プレオおよびルクラのリコールについて

平成 25 年 12 月 4 日

平成 25 年 12 月 4 日、富士重工業株式会社にプレオ、ルクラを供給しておりますダイハツ工業株式会社より、国土交通省へ下記内容のリコールを届け出ました。

# 改善箇所説明図

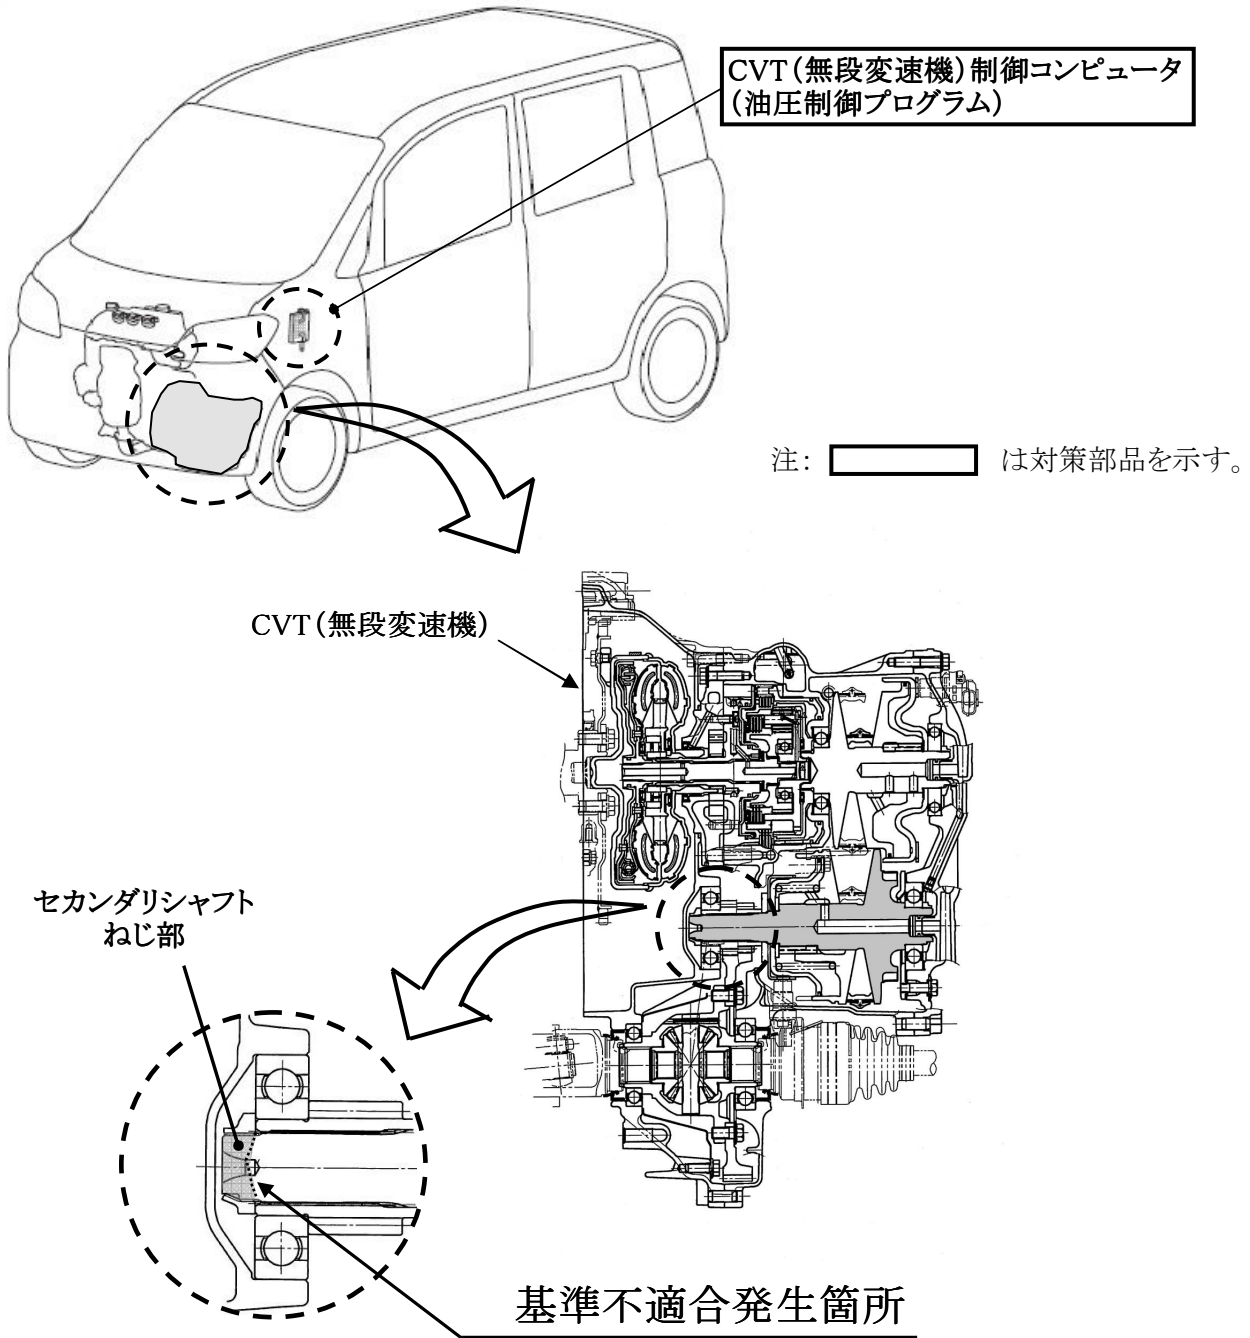
CVT(無段変速機)の油圧制御プログラムが不適切なため、シフト操作とほぼ同時にアクセルを踏み込む急な発進操作を行った場合やエンジンを空吹かしする等、高回転状態からイグニッションスイッチを切る操作を行った場合にCVT内に高油圧が発生し、セカンダリシャフトに想定以上の負荷が加わることがある。そのため、そのような操作を繰り返すと当該シャフトが破損して、走行不能となるおそれがある。

全車両、CVT制御コンピュータの油圧制御プログラムを変更する。

運転者席ドアチェッカーのボデー取付け部上側に黄色ペイントを塗布する。
